D. Jose Banga-Aguirrelles, comprador  
de una parte del terreno que fue bono.  
de Capuchinos situado en la Plazuela  
de Bilbao, solicitando licencia para  
edificar en él una casa.

Costanilla de los Capuchinos, 2 s/v  
Plaza Vázquez de Mella, 5 y 6.-

Fachadas de la Casa que de nueva planta se va á construir en la Plazuela de Bilbao con vuelta á la Costanilla de los Capuchinos N.º M.º 305. propia de D.º José Canga Argüelles.

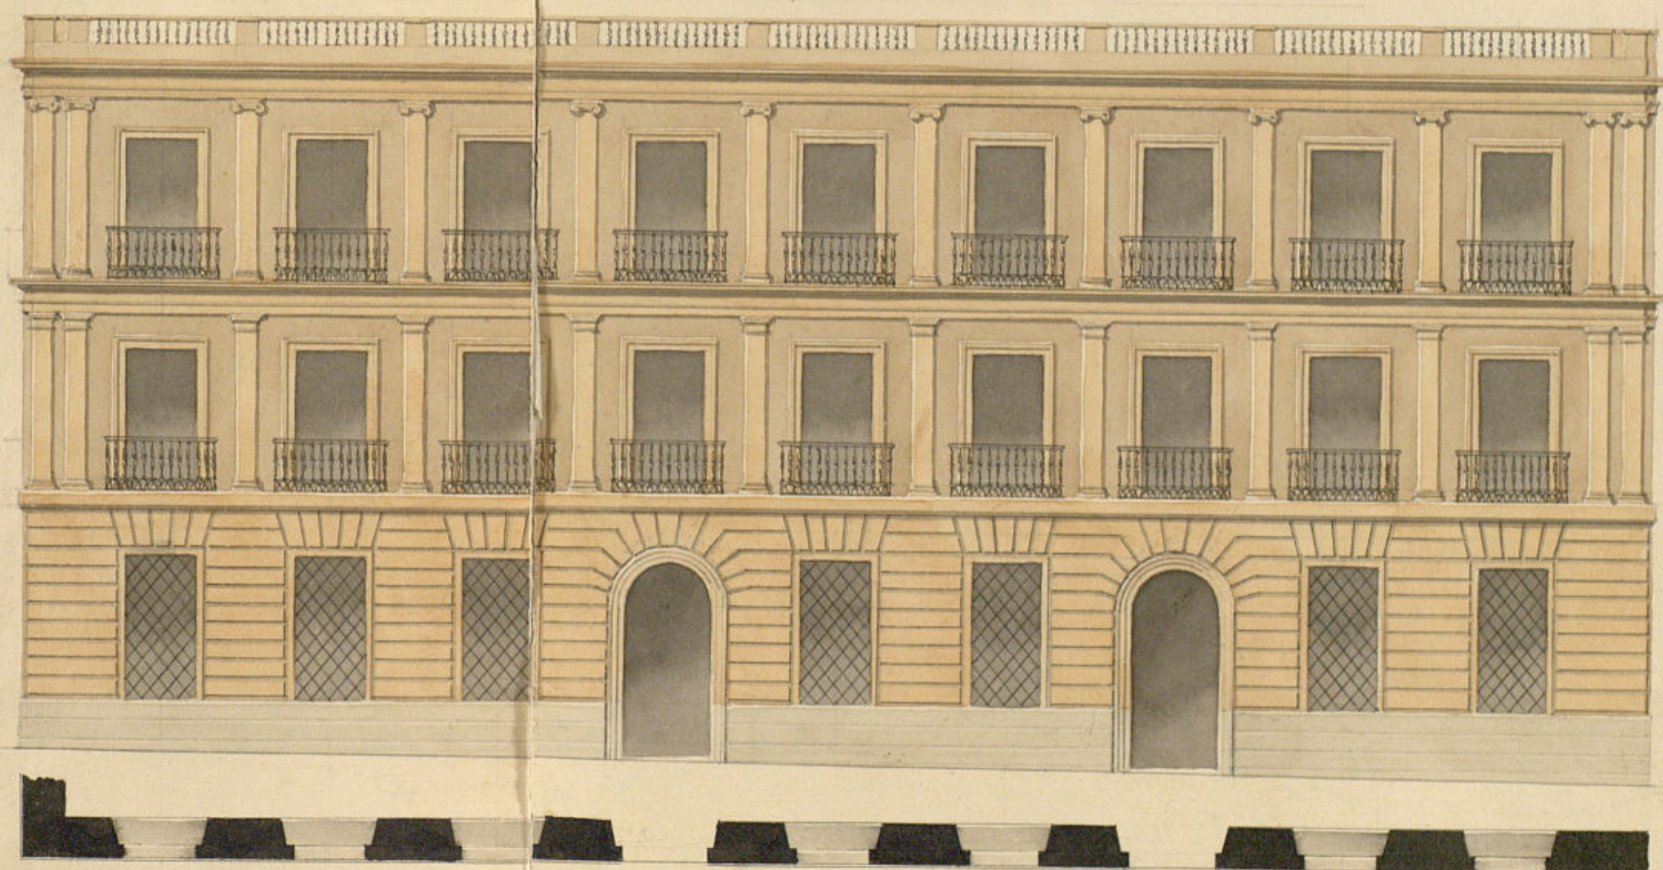
Cumplido con el deber de V. S. que antecede y en vista de los planos que se presentan firmados por el Arqto. D. Anibal Alvarez encargado de la direccion de la obra, dego estar conformes con la altura marcada y aprobada por el Excmo. Ayuntamiento, excepto

en el establimiento que se observa en la fachada a la  
familia de la pucheros, el cual ——— parece cargar  
sobre el muro de fachada ——— debiendo haer  
sobre la primera travesa ———, en cuyo supue-  
to no encuentro reparo en que el 2.<sup>o</sup> Ayuntamiento de  
seva contenga la breña que obliata este interesado, ba-  
jo la breña de los diseños presentados, debiendo con-  
struir los ciénchos sobre terrenos firmes con piedra pe-  
dernal y murdo de cal y arena, dandoles cuatro pie-  
de anchura hasta medio pie mas bajo que el curso del  
piso de la calle donde retallandose medio pie de  
la lado de ventura el vocable de cantoria de tres pies de  
altura lo menos con su correspondiente riron, resulta-  
do de las labadas descubiertas en el punto mas elevado  
de la calle continuando a nivel hasta el mar bajo  
no que falten en ningún punto de la fachada. Se-  
bra de los vocales y con el grueso de tres pies segun

de fabrica de ladrillo el cuerpo bajo hasta la imposta  
del piso principal, dando los anchos de puertas y ventanas  
del propio material en entramado alguno ni hum-  
briles de madera, y de la misma fabrica en todas  
las pueras restantes, retallandose por lo interior de ca-  
da piso lo necesario para que resulte el ultimo con  
dos y medio pies de grueso para el asiento del alen-  
que sea de madera descubierta, compuesto de sillón  
caneullo con tocadura, corona <sup>superior</sup> moldada  
cubierta de plomo en la parte interior, forman

do una canal general que recoja las aguas lluvias,  
y las introduzca en las bajadas de plomo, colocadas  
en el grueso del muro de fachada, las que desaguan  
rán a la alcantarilla general de la calle de San  
Bernabé. Los balcones tendran de ordo lo mas  
uno y medio pies los del piso principal y uno los de los  
pisos superiores, dandoles tres y tres cuartos pies de al-  
tura y al intervalo de los balcones seis dedos, que  
dando recibidas las patillas no que en el grueso de la  
pared y mas de otro separadas del muro de la base de  
las ventanas. En las puertas no habra fatiente ni  
peldanio alguno que trabase algo del filo de fachada  
para que no impida el tránsito publico debiendo abor-  
ar el interior de la posicion. En la acera se senta-  
rán toras de piedra berroqueña de medio pie de grueso  
y por detalla, entadas bajo de una rasante con mu-  
cho de cal y canchales al piso de la calle, sin que en

las toras puedan aborser lumbreras horizontales, debiendo  
colocar esas en las mochetes de las puertas, o verticales,  
a las ventanas; y por ultimo se revocará la fachada  
decentemente con arreglo a un buen orden de construc-  
cion usando de tintas analogas al mismo y quitando  
de color claro las puertas de calle; pero como el 2.<sup>o</sup> Ayuntamiento de Sevilla es exclusivamente encargado de

27.32  
Habiendo solicitado a V.E. D. por la Comision de Arquitectura y Urbanidad la alimacion y altura de la obra a observar al constructor una casa en parte del terreno que ocupa el lo convento de Capuchinos de la Paciencia segun a la Cartanilla se ha procedido por la Comision de Obras a la instruccion al oportuno expediente figurar por el Arquitecto al cuartel la alimacion y altura que debe seguirse, en vista de lo cual y el plano de fachadas presentado por dicho propietario no halla reparo la Comision en que

que se sirva conceder la li-  
cencia para a' entidad  
re observar las diferentes  
reglas que se expresan en  
los informes a dicho Ar-  
quitecto y se g.º el d'ota  
banco que se figura en  
la fachada de la trasti-  
lla se construya sobre la  
primera traviesa de las  
re calles, expidiendose en  
su consecuencia la oportu-  
na certificacion previa  
la superior aprobacion  
del Excmo. Sr. D. Josef Politeico.  
Madrid 25 de julio de 1844
